Høringssvar til kommuneplan 2021-2033, Odsherred Kommune.

7. Vig og omegn

vedr. "Forsyningsgrunden" ved Holbækvej 15. Her markeret som 7T1.

Fra Vig og Omegns Natur- og miljøforening

Bystruktur Vig

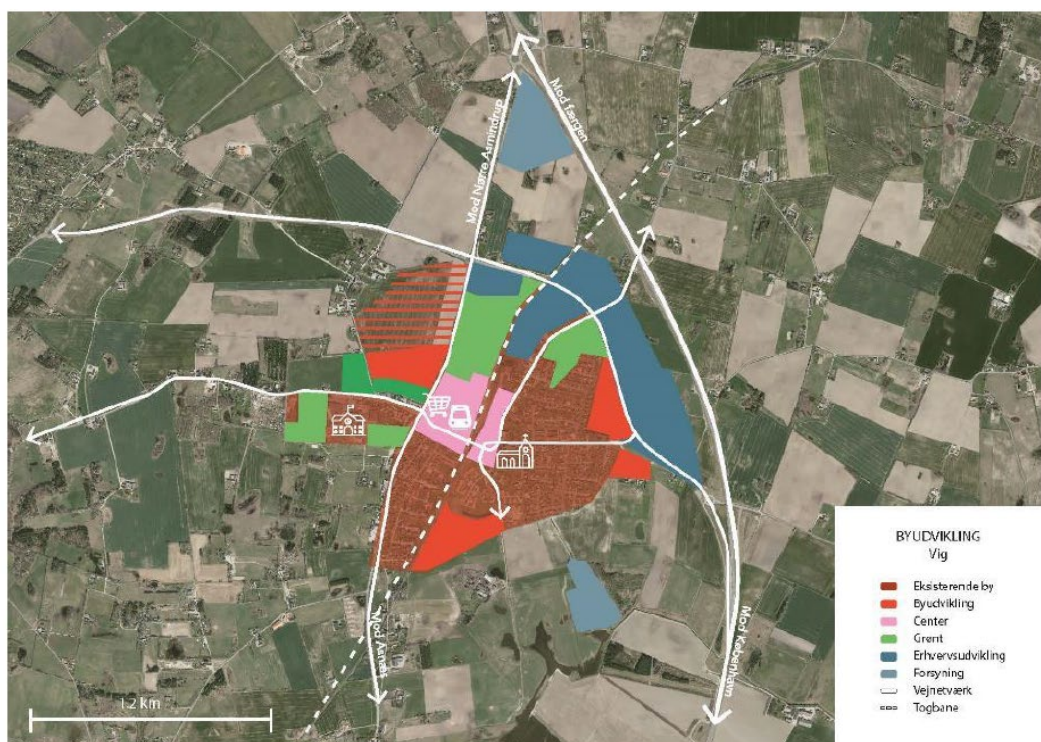
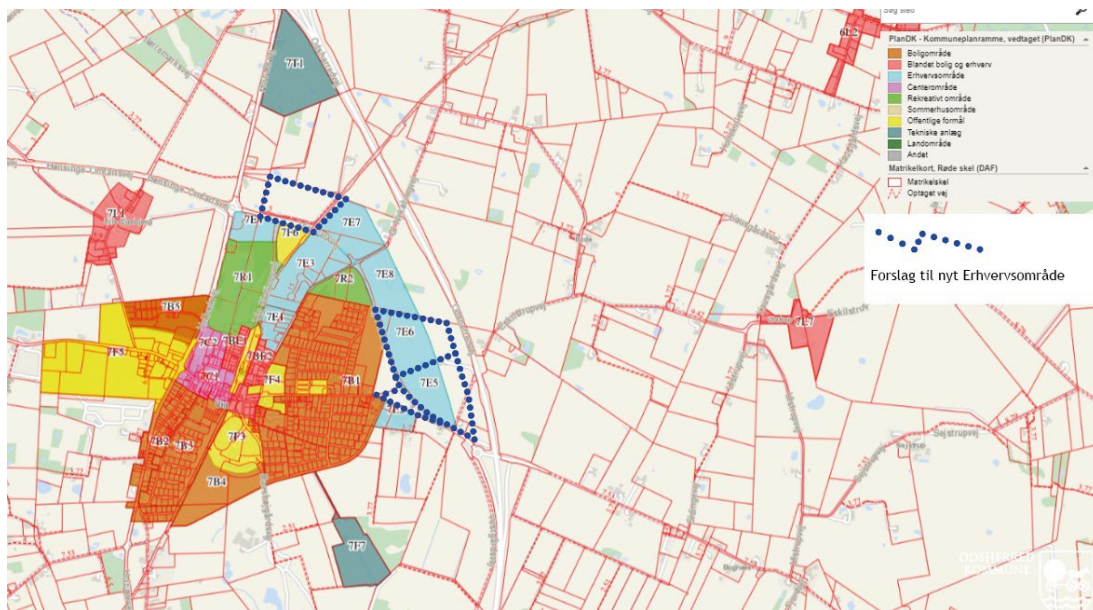
Områdes nr./navn 7T1 bliver benævnt både som Forsyning og teknisk anlæg. Hvordan kan det lade sig gøre? Anlægget som fik en lokalplan vedtaget i 2017 (2017-03) men som aldrig, som det fejlagtigt står i miljørapport og lokalplan, nogensinde har haft en skriftlig aftale med en modtager.

Anlægget som er planeret at ligge på 7T1. Er ikke bygget endnu, grundet af at bygherrerne venter på stads støtte. Hvordan kan man skrive betegnelsen forsyning på noget der ikke er bygget endnu?

Vi vil på det skarpeste fraråde at 7T1 får betegnelsen forsyning, inden der er styr på en sådan sag som leveranser af gylle. Grunden til at anlægget kan forsyne noget som helst. Hvor skal gyllen komme fra. Er forsyningen/leverancerne klare dags dato? Eller er der andre projekt i andre kommuner, der skal være tilladt og klare, inden man kan levere noget til 7T1.

Er alle tilladelser, for udbygninger, fra for eksempel bygherres stalde klare, at levere gylle dags dato? Har han fået byggetilladelse til sine stalde på Løserup 55, Tuse Næs og/eller på Strandvejen 10 i Gislinge. Hvis ikke så skal forsigtighedsprincippet påberåbes her og området skal IKKE få lov at benævnes som forsyning.

Der skal også styr på og skal udmeldes HVAD for slags virksomhed/teknisk anlæg der skal ligge på 7E10 og om det har nogen som helst at gøre med 7T1.
